改築校舎 平面計画案

資料3

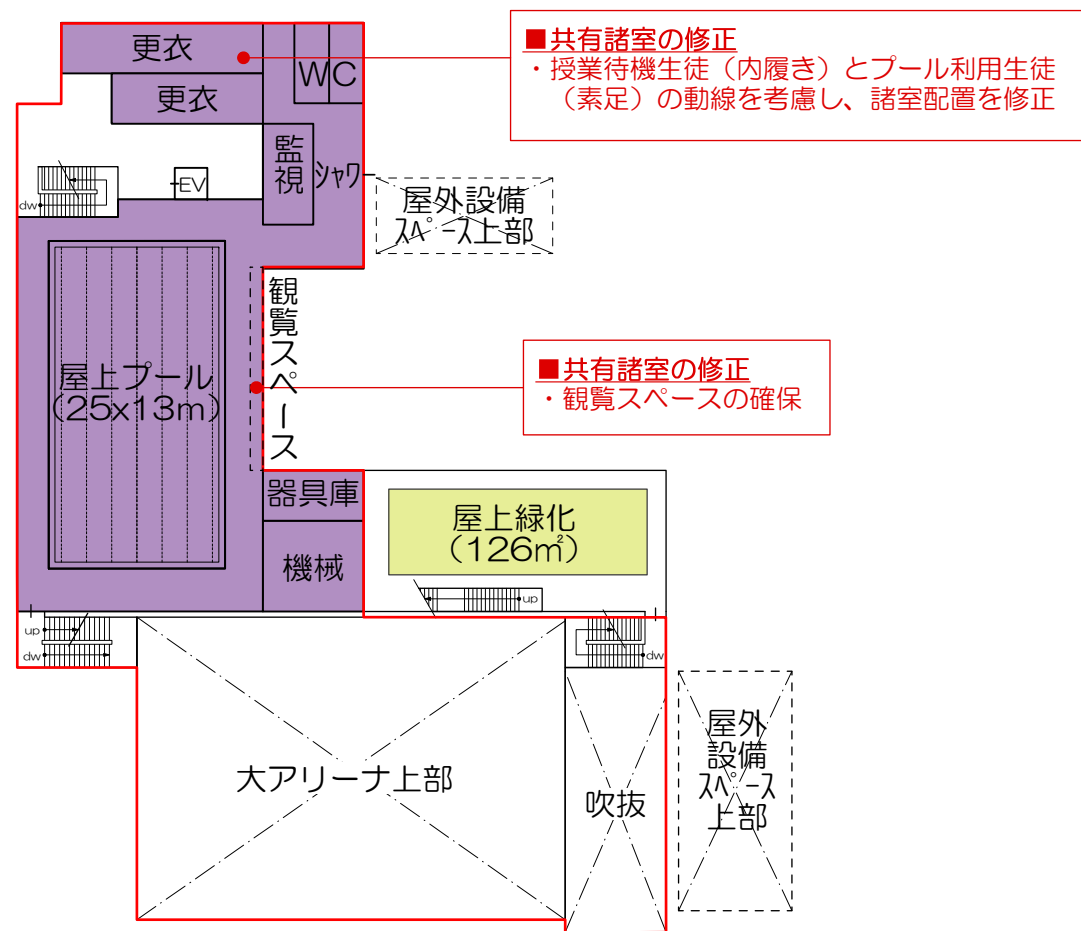
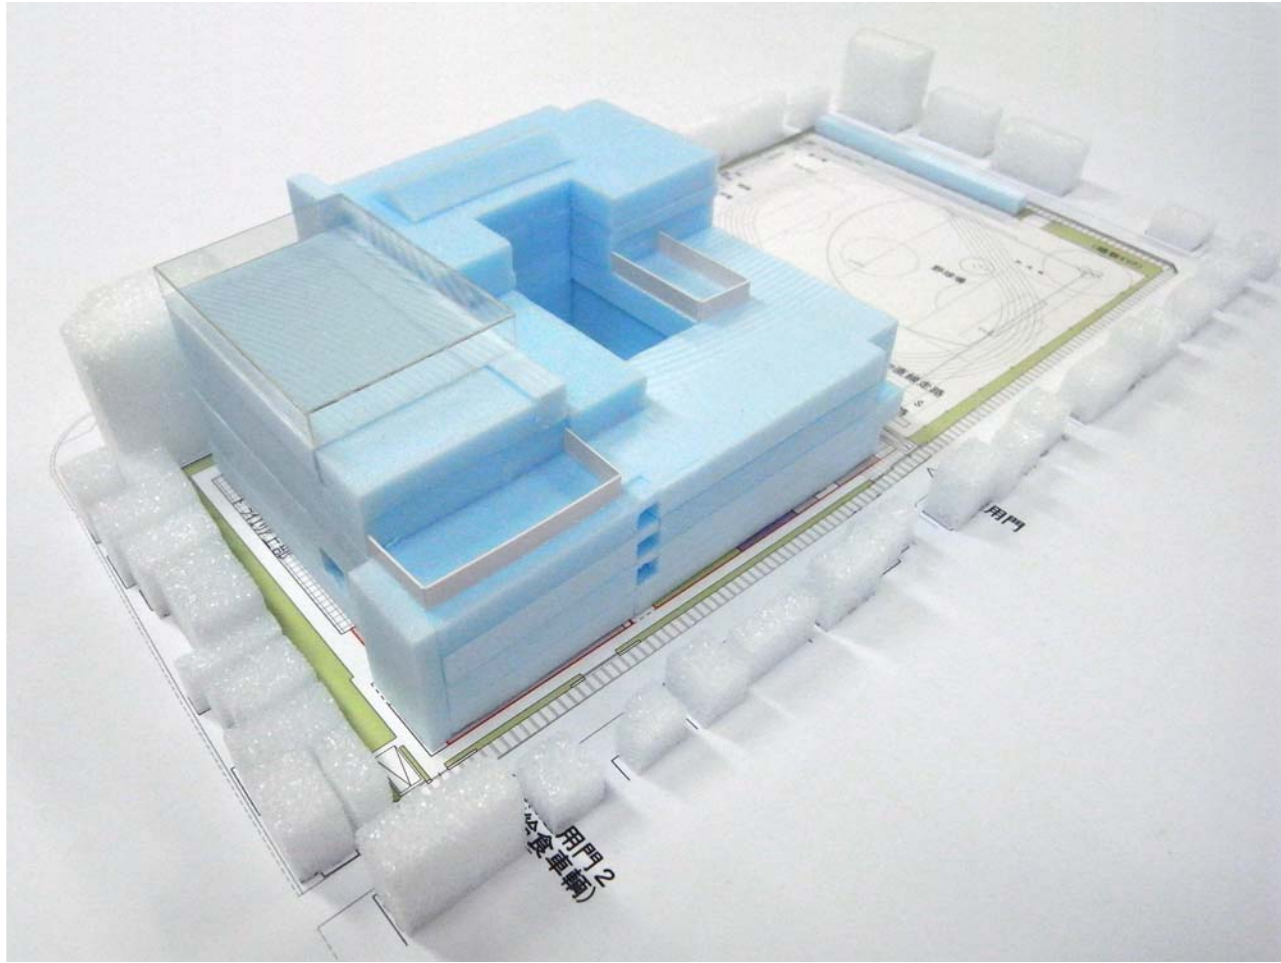
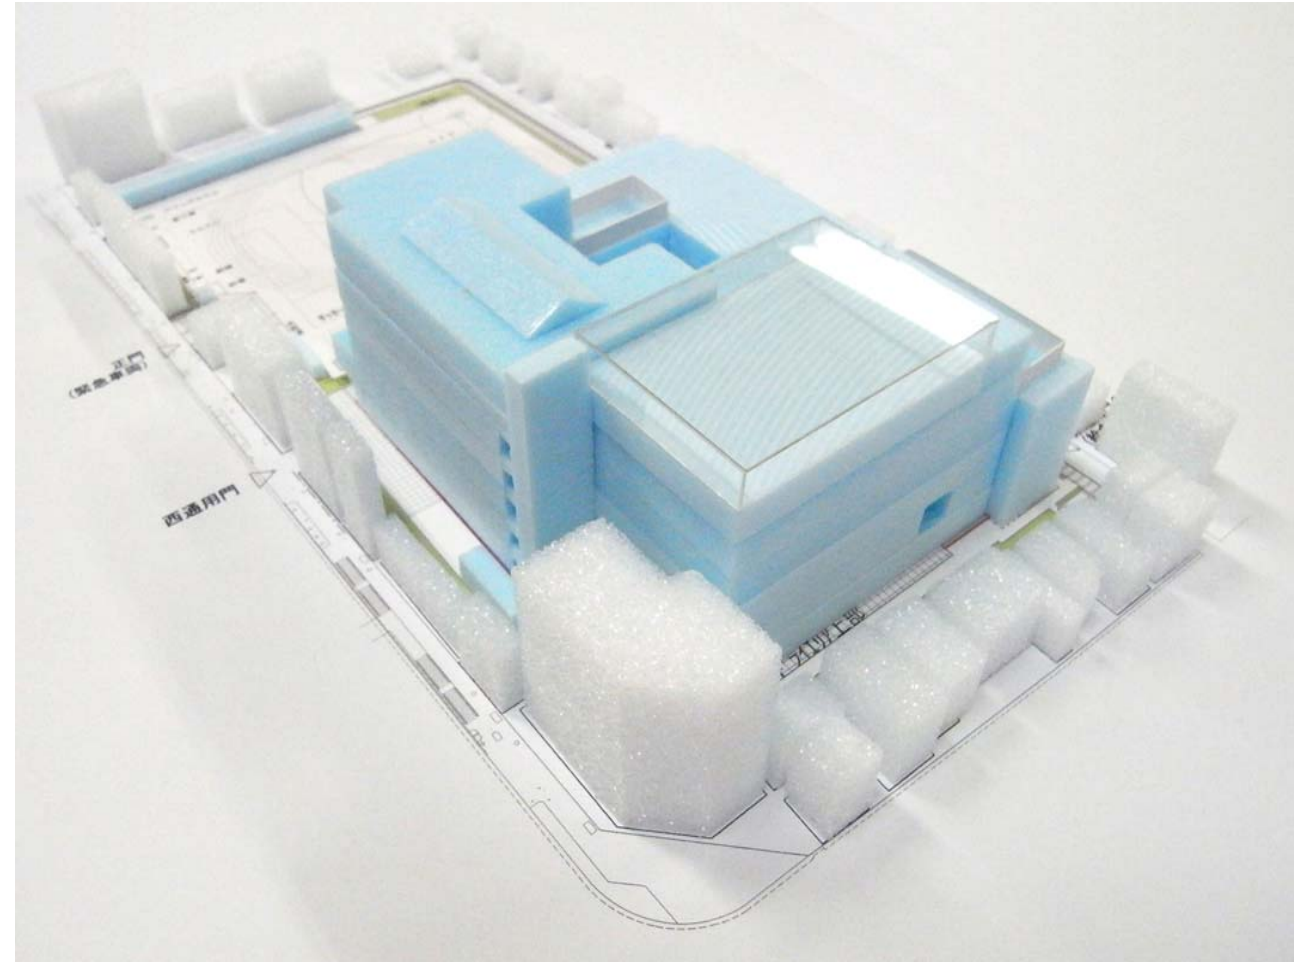
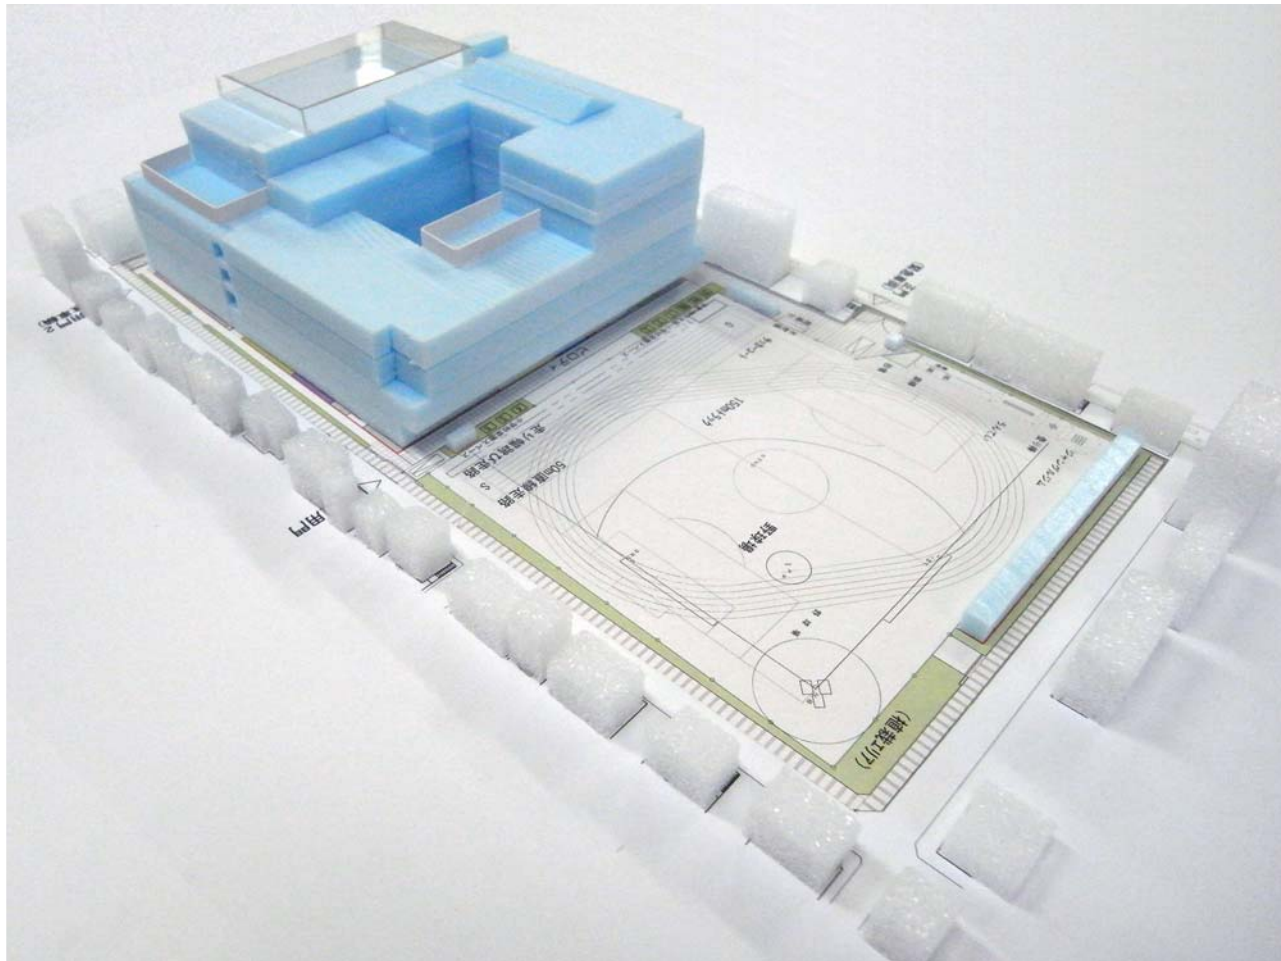
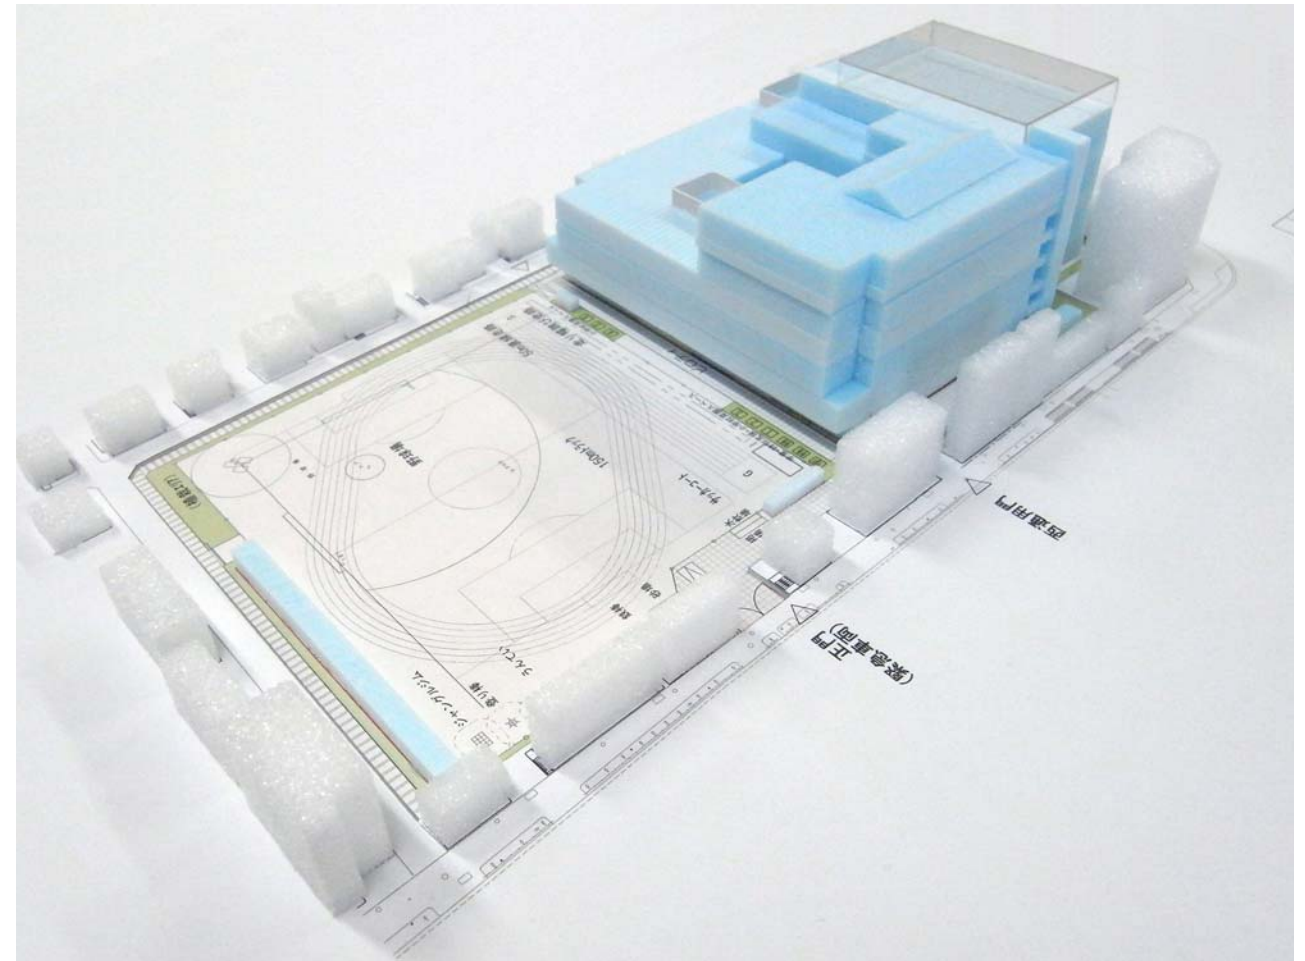
■屋外テラスの修正
・児童生徒の安全性を考慮し、活動可能なデッキテラス部分の面積を縮小
